NFD発第3517号

## 核燃料物質使用変更許可申請書の一部補正について

I NFDホットラボ施設

### 核燃料物質使用変更許可申請書新旧対照表

図1 セル内小型燃料加熱装置重心位置  
(赤の四角枠が転倒評価で用いた数値)\*

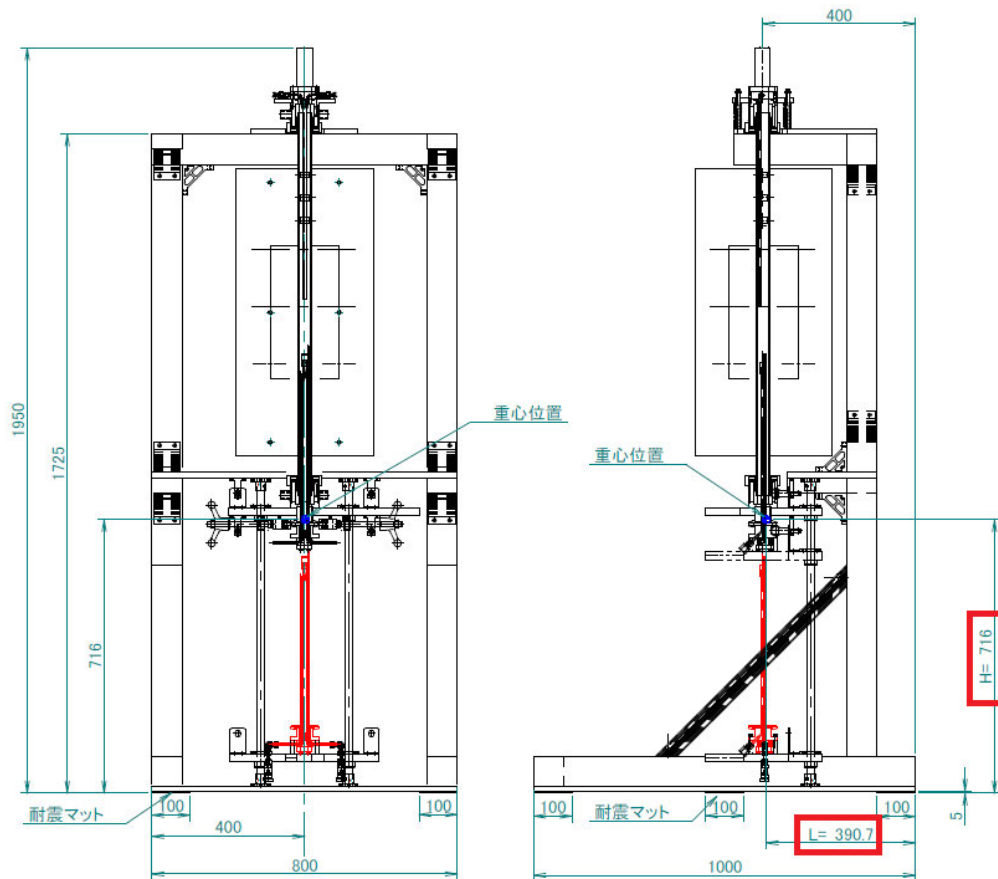
セル内小型燃料加熱装置は化学セルに導入予定であり、装置下面に貼り付けられるネオプレンゴムを介してステンレス板上に設置される予定である。本耐震計算書では、本装置が地震時に転倒しないこと(転倒評価)、すべりによりに横ずれしないこと(すべり評価)を示す。

式1、式2に表1の各数値を代入して評価した結果を表3に示す。 $M_h/M_g < 1$ となり、転倒せず、安全であると評価される。

装置等名称	重心モーメント $M_g$ ( $N \cdot cm$ )	転倒モーメント $M_h$ ( $N \cdot cm$ )	$M_h/M_g^{*1}$	判定 ( $M_h/M_g < 1$ ならば安全)
セル内小型燃料加熱装置	88,272	66,204	0.75	安全
